【公報種別】特許法第17条の2の規定による補正の掲載

【公開番号】特開2004-214459(P2004-214459A)

【手続補正書】

【提出日】平成16年4月21日(2004.4.21)

【図15】

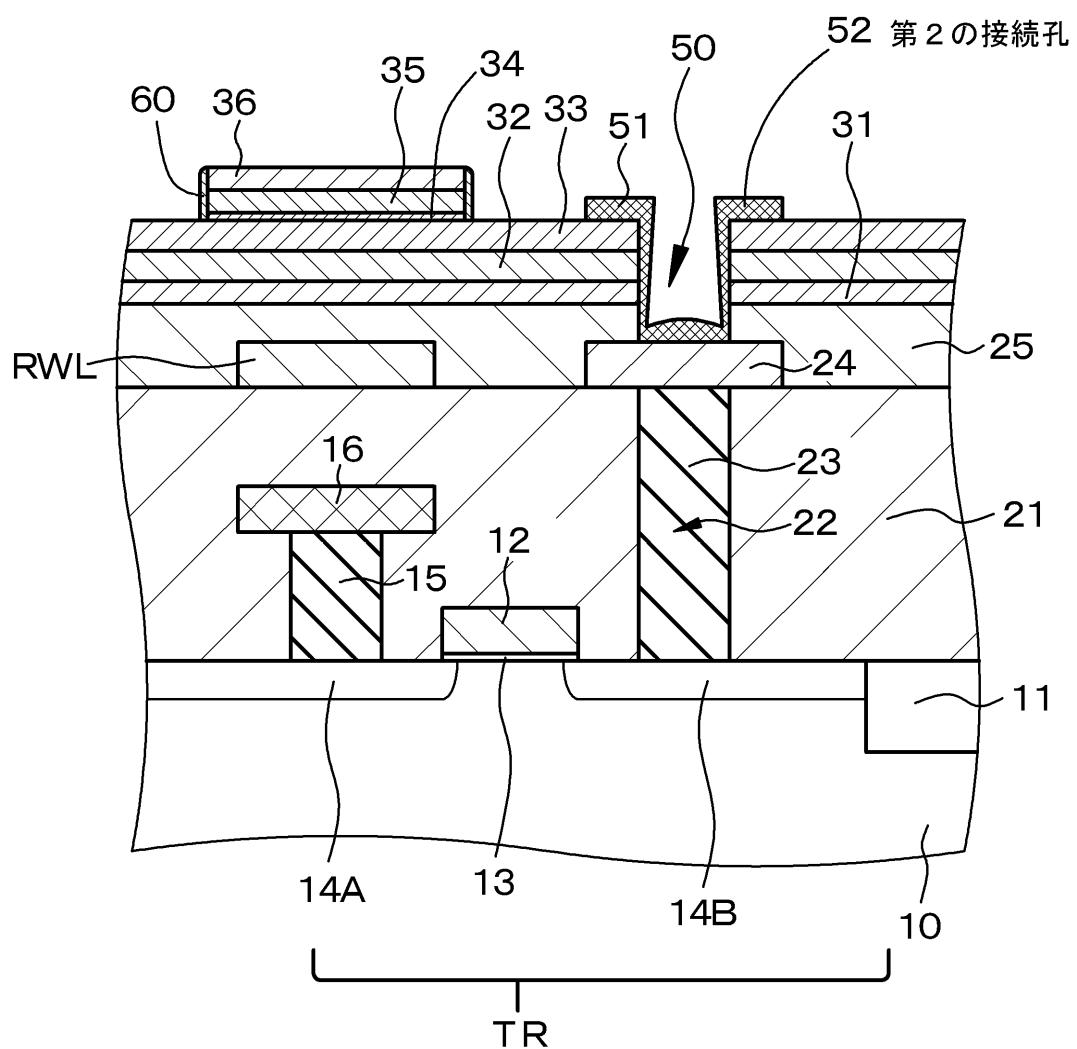
【補正対象項目名】図15

【補正方法】変更

【図 16】

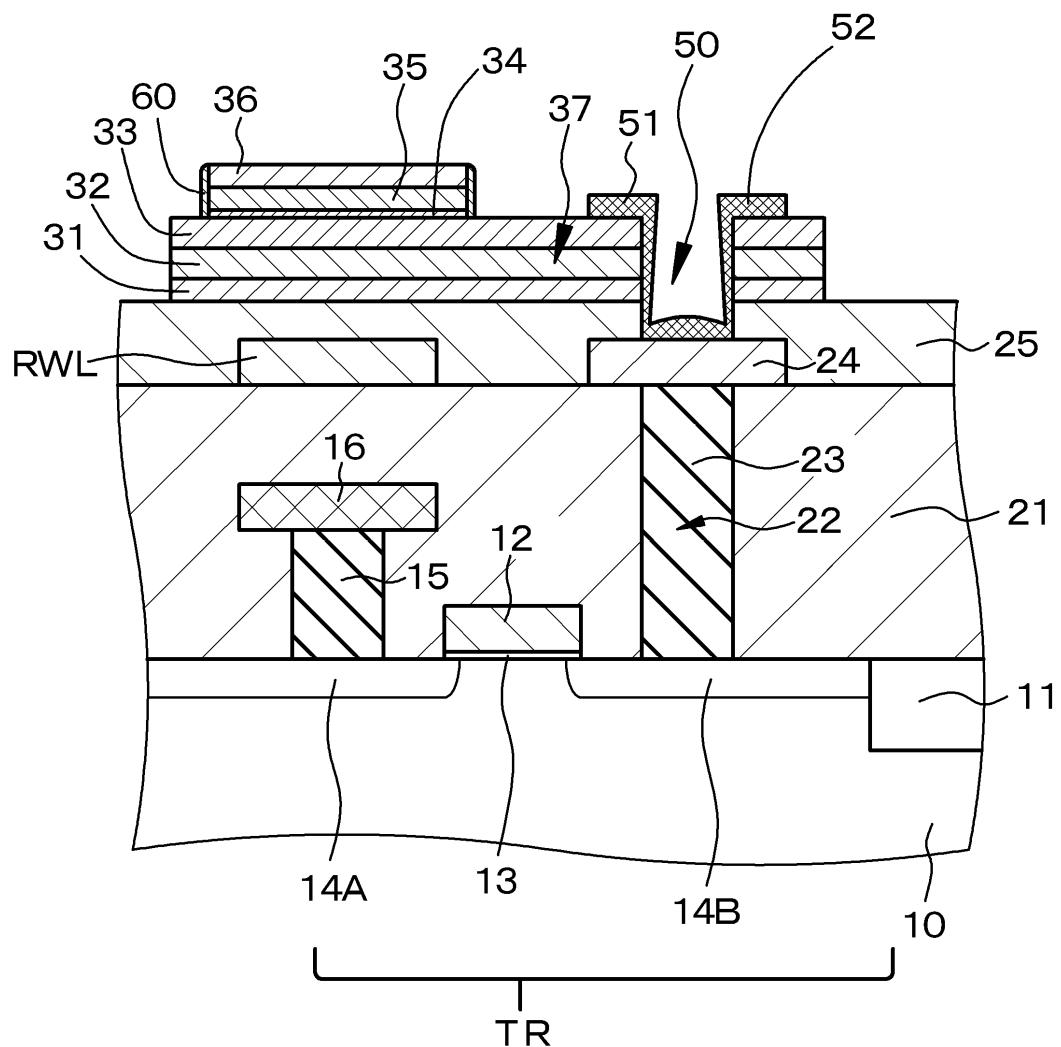
【補正対象項目名】図16

【補正方法】変更

【図21】

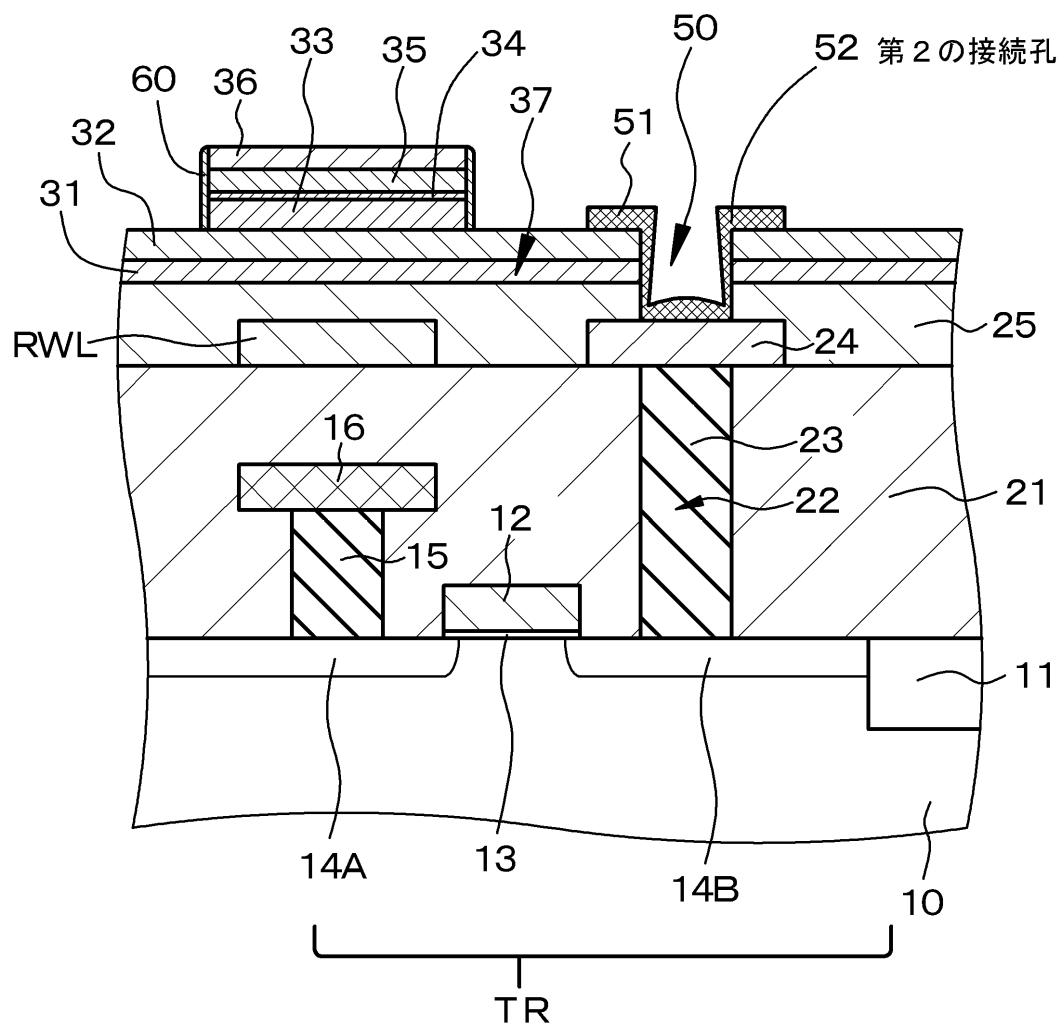
【補正対象項目名】図 2 1

【補正方法】変更

【図22】

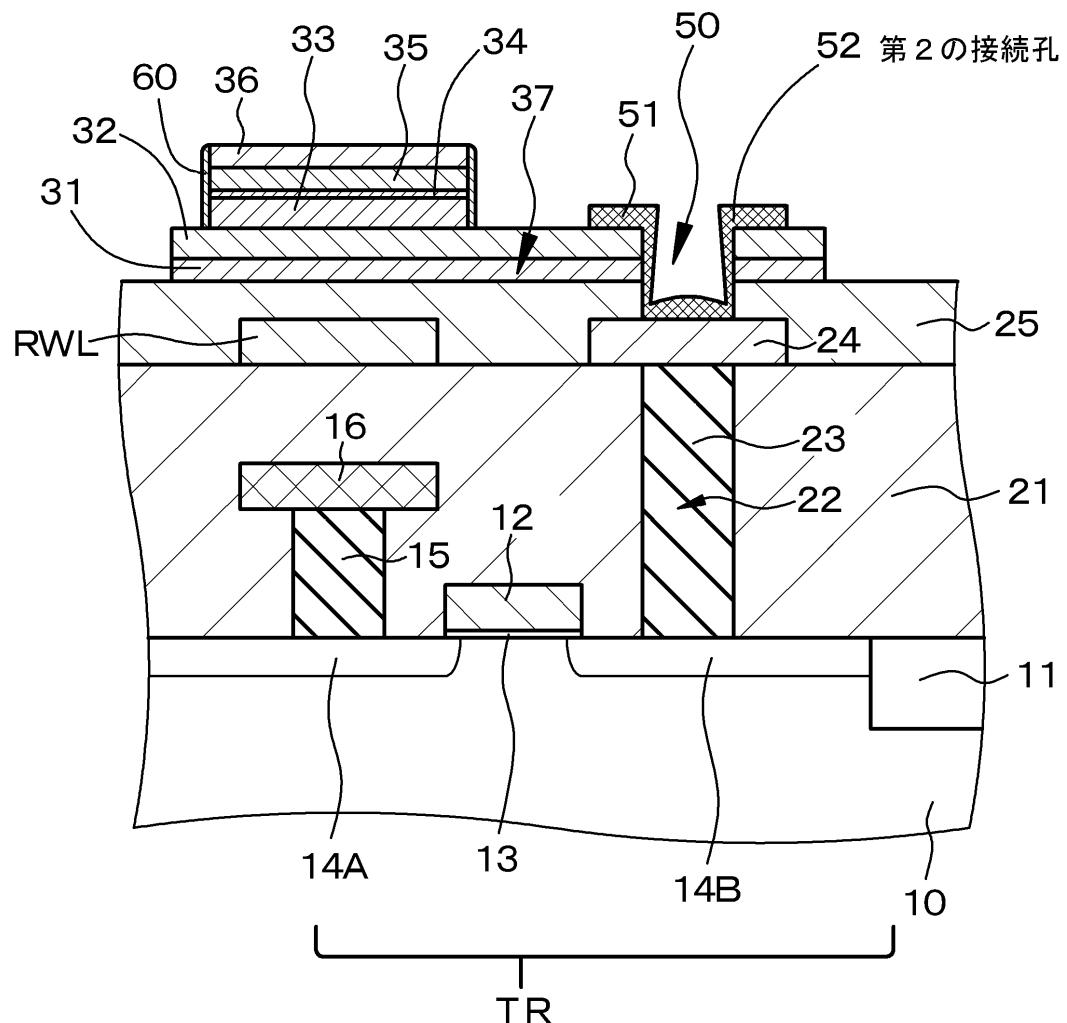
【補正対象項目名】図22

【補正方法】変更

【図27】

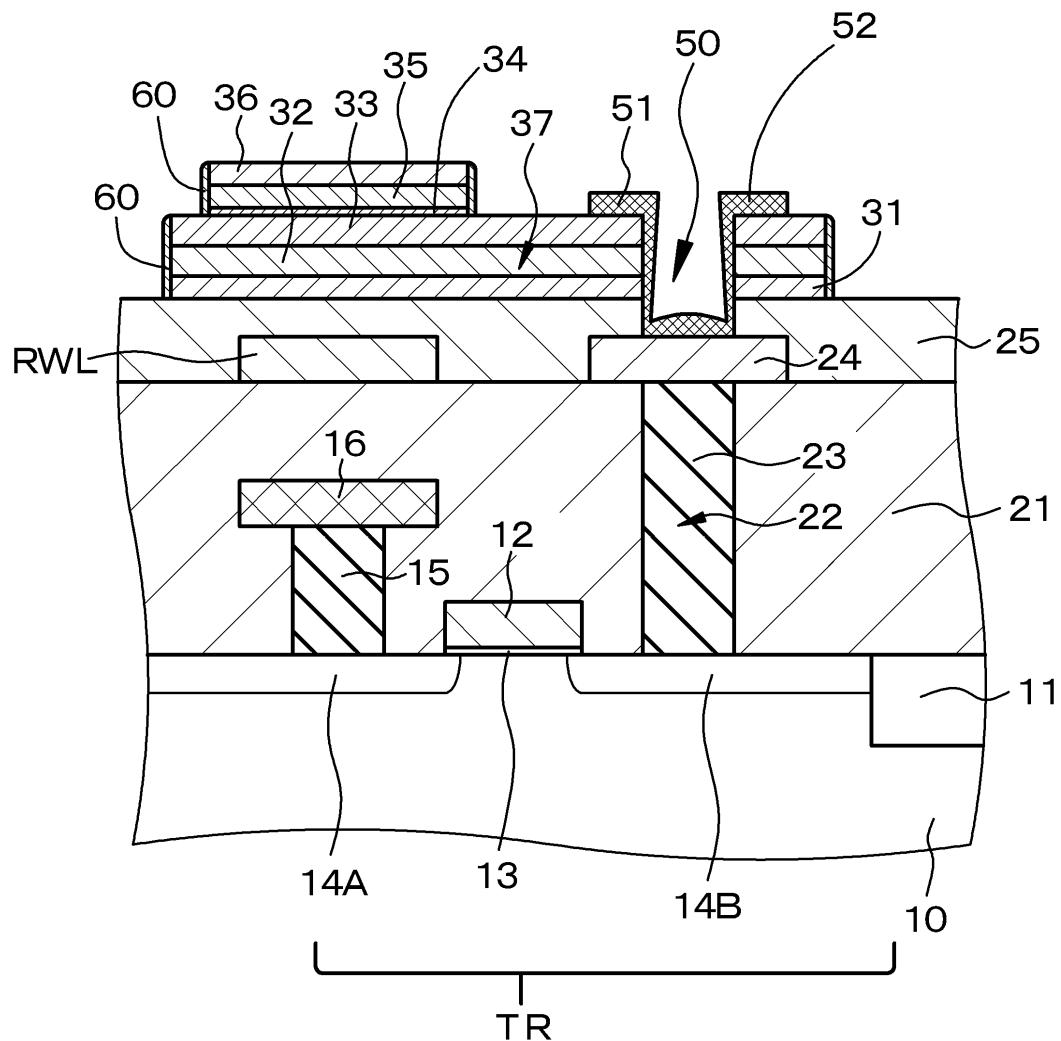
【補正対象項目名】図 2 7

【補正方法】変更
